Detaljplan för del av Åby 15:1 m.fl.
Fliseryd samhälle,
Mönsterås kommun
Dnr 2021/303

DETALJPLAN FÖR DEL AV ÅBY 15:1 M.FL. FLISERYD SAMHÄLLE, MÖNSTERÅS KOMMUN, KALMAR LÄN

SAMRÅDSREDOGÖRELSE

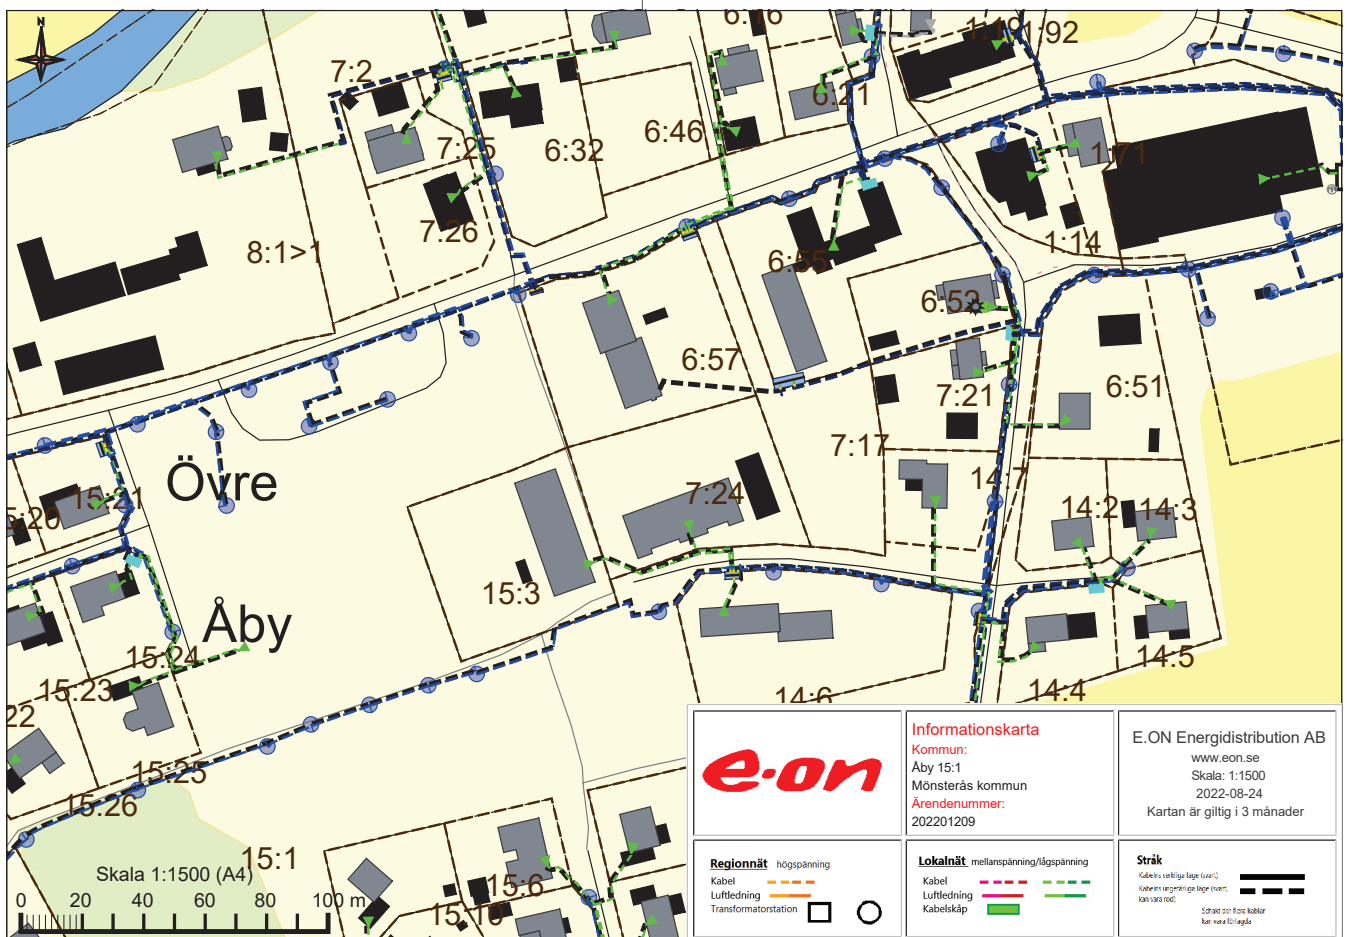
hinder som kan försvåra normalt underhåll. Plankartan och planbestämmelserna ska säkerställa att det minsta tillåtna avståndet på 5 meter mellan transformatorstation och brännbar byggnadsdel eller brännbart upplag upprätthålls. Det ska vara möjligt att kunna ta sig till transformatorstationen med tungt fordon.

Noteras. Plankartan har kompletterats med ett E-område för en ny transformatorstation med en högsta totalhöjd på 3 meter.

Illustration av dagens gatubelysning. Gult är lyktstolpe med belysningsområde och svart saknar belysning

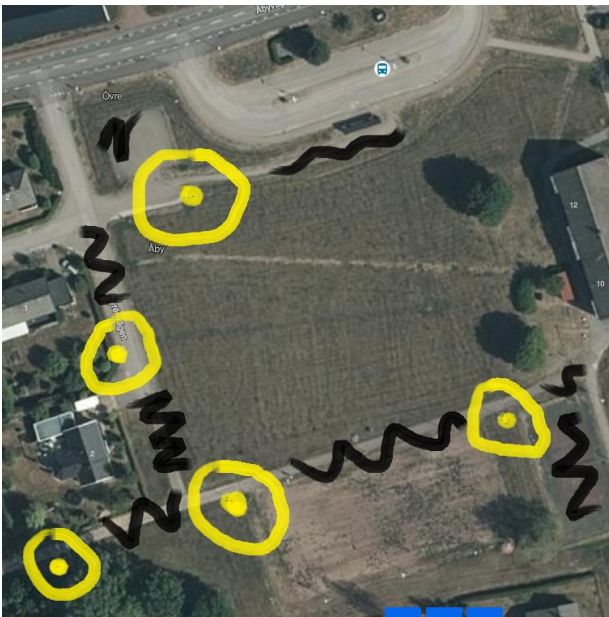
1.4. Belysning (ej del av detaljplan men del av nuläget)
Under vintertid är det väldigt mörkt i det aktuella området. Avståndet mellan de få lyktstolpar som finns är för stort, ger ingen trygghet. Enda gången det är tillräckligt belyst är när isbanan är tänd. Så Syrénvägen och den gång- och cykelbana som löper genom området och viker av längs med tennisbanan är för mörk.

Noteras. Belysningen kommer att ses över vid genomförandet av planen.

2.1. Mängden bostäder

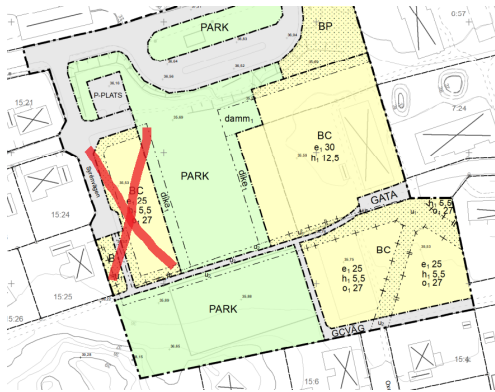
Att bygga den föreslagna mängden bostäder och en lekplats skulle innebära att vår stora gräsplan försvinner. Förslagsvis kan de planerade bostäderna i västra planområdet utgå eller flyttas. Lekplatsen bör placeras på en plats där den inte blockerar användningen av gräsplanen. Precis som ortsanalysen påvisar så är det önskvärt att det blir en mer levande aktivitet i centrala Fliseryd. Detta uppnås inte genom att helt bebygga grönområdet. Det gulmarkerade området borde hållas fritt från bebyggelse men givetvis utvecklas. Men ha kvar yta för de aktiviteter som finns beskrivna i punkt 1.1.

Noteras. Kommunen gör dock bedömningen att det finns andra stora gräsytor där tillfälliga arrangemang kan anordnas. Idrottsplatsen till exempel. Kommunen gör bedömningen att den här platsens funktion är viktigare varje dag som vardagsplats. Här planeras bland annat en lekplats, ett utegym, plats för att sitta och vara med förhoppningen att attrahera fler människor till vardags. Som bollplan finns fortfarande grusplanen kvar.

2.4. Belysning

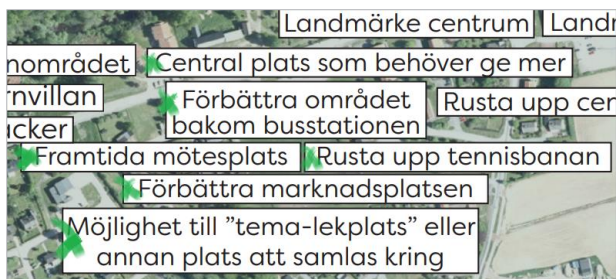
En bättre belysning önskas, gärna låg belysning. En bättre belysning kan öka platsens användning när det är mörkt ute. Gäller Syrénvägen och gångcykelbana. Men även andra funktionsytor som finns beskrivna under punkten 3. Detta ingår givetvis inte i själva detaljplanen men bör beaktas för fortsatt projektering.

Noteras. Belysningen kommer att ses över vid genomförandet av planen.
